改善箇所説明図

カムシャフト・コントローラ

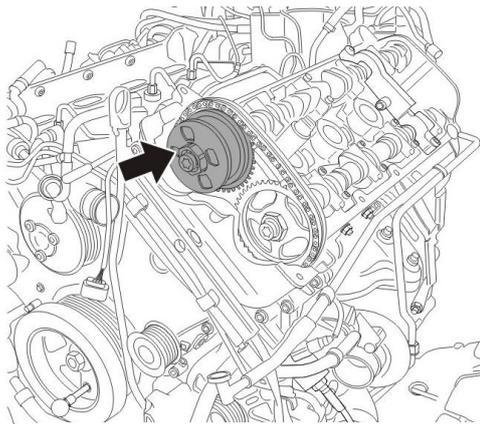
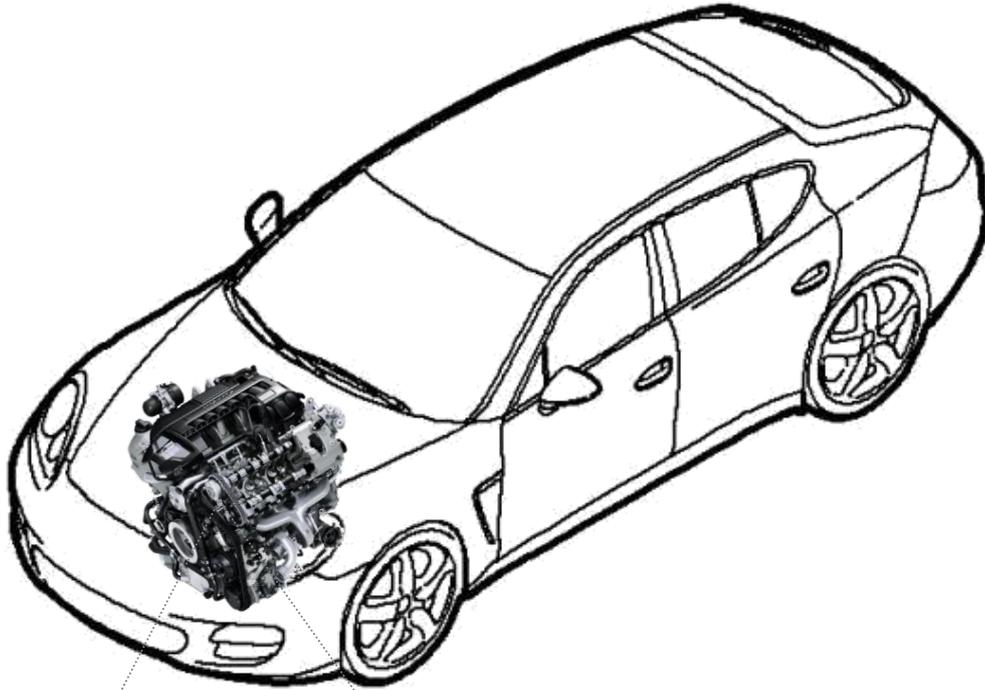
基準不適合発生箇所

原動機のカムシャフト・コントローラにおいて、カムギヤを固定しているボルトが過度に締め付けられたため損傷しており、カムギヤの固定が緩む可能性がある。そのため、異音や点火タイミングずれによるエンジン不調が発生したりエンジン警告灯が点灯する。そのままの状態で使用を続けてボルトが破断すると、その破片によってエンジンが損傷したり、カムギヤ固定が外れてエンジンストールが発生するおそれがある。

改善措置の内容

全車両、カムシャフト・コントローラを良品に交換する。ボルトの破断が発生している場合には、エンジン内部を点検し、必要な修理を行う。
